# Tillgänglighetsinventering av Yrkesgymnasiet

2025

## Neptunigatan 19

6. Gångstråket utomhus till VVS utrymmen.

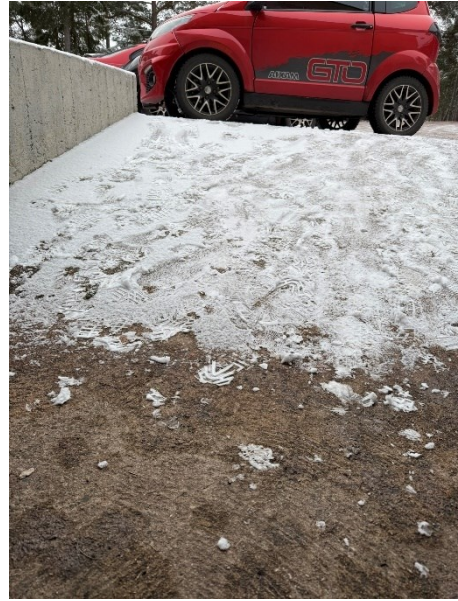
Vägen till C-byggnaden består av trappor och gångstråk med breda glipor som kan utgöra snubbelrisk. Det saknas ramp eller en lyftanordning vilket gör entrén otillgänglig. Trapporna är inte kontrastmarkerade och ledstången är för kort då den börjar på det första trappsteget. Ledstången finns endast på en nivå. Entrén är försedd med ett skyddande tak med inbyggd belysning.

15. Ett hörn nära den automatiska dörröppnaren.

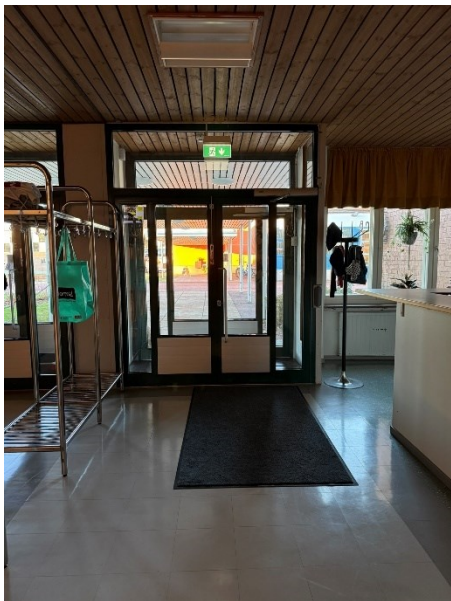
Knappen bör vara installerad minst 70 centimeter från närmaste hörnet. Den kan även vara installerad 100 centimeter från närmaste hörn för bättre tillgänglighet.

20. Utpekande skylt i plattformshissen.

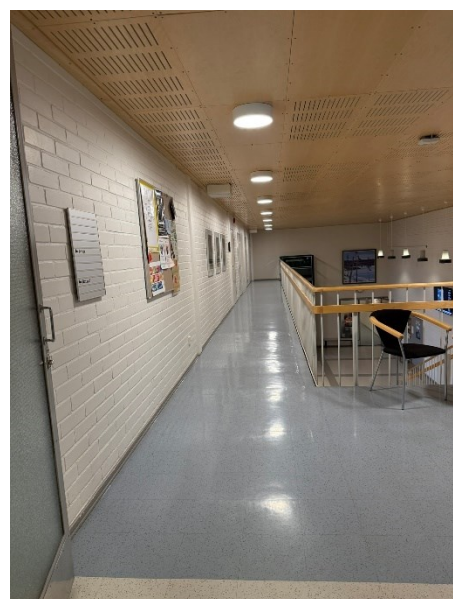
Det finns även en skylt på panelen där det står handikapphiss, eftersom detta är utpekande bör det undvikas.

23. Fingrarna slår i de vertikala spjälorna.

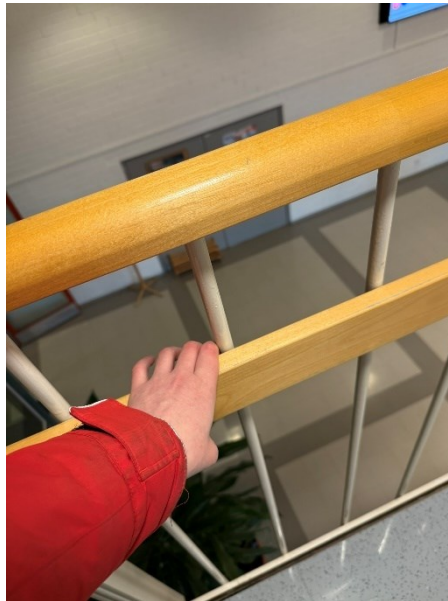
Korridoren har en bredd på 143 centimeter vilket är acceptabelt. Det finns bara ledstänger på en sida och det är mot räcket som skyddar mot fall vid den andra våningen. Det finns ledstänger på två höjder men den lägre ledstången är inte greppvänlig. Den fortsätter inte oavbrutet utan att fingrarna slår i fästans ordning. Fingrarna slår även i staketets vertikala spjälor. Ledstänger bör finnas på två olika höjder, en på 70 centimeter och en på 90 centimeter. Det är även viktigt att de är greppvänliga och att fingrarna inte slår i anordningen för fästet. Ledstänger ska även finnas på både vänster och höger sida av korridoren för att täcka användarens eventuella behov.

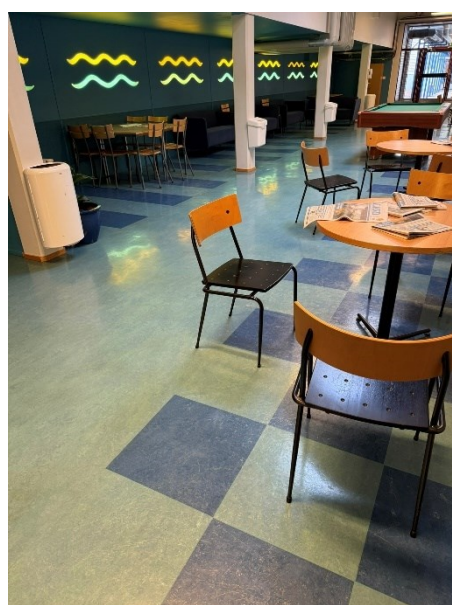
Det finns trösklar med höga nivåskillnader på 5 centimeter. En tröskel bör inte vara högre än 2 centimeter utan att vara avfasad eller kompletteras med en ramp.

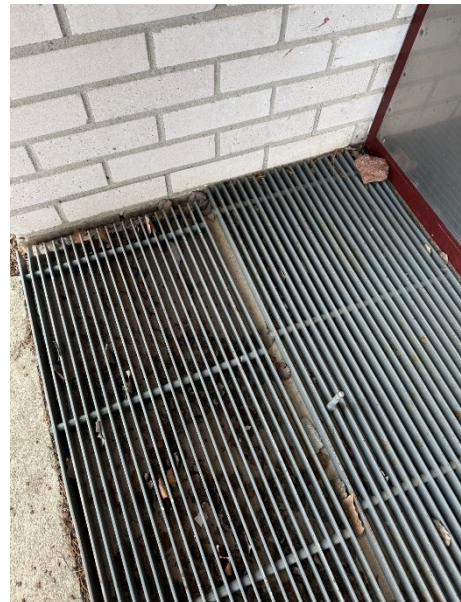
Trapporna till andra våningen i maskinverkstaden är mörka utan kontrastmarkeringar och trappan kröker sig.

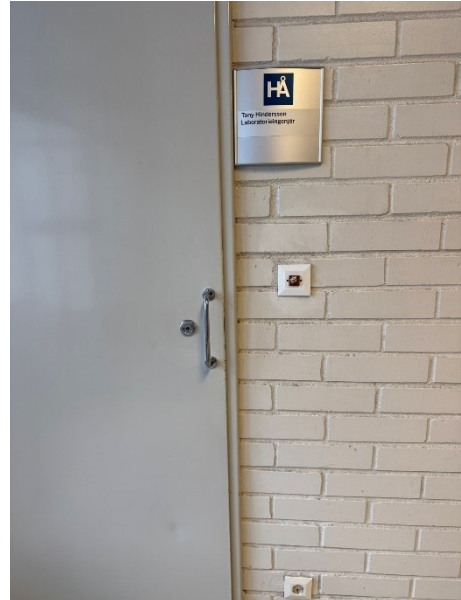
Gallret som ligger på utsidan av entrén har också rört sig vilket skapar större glipor på avsatsen. Det finns ingen automatisk dörröppnare.
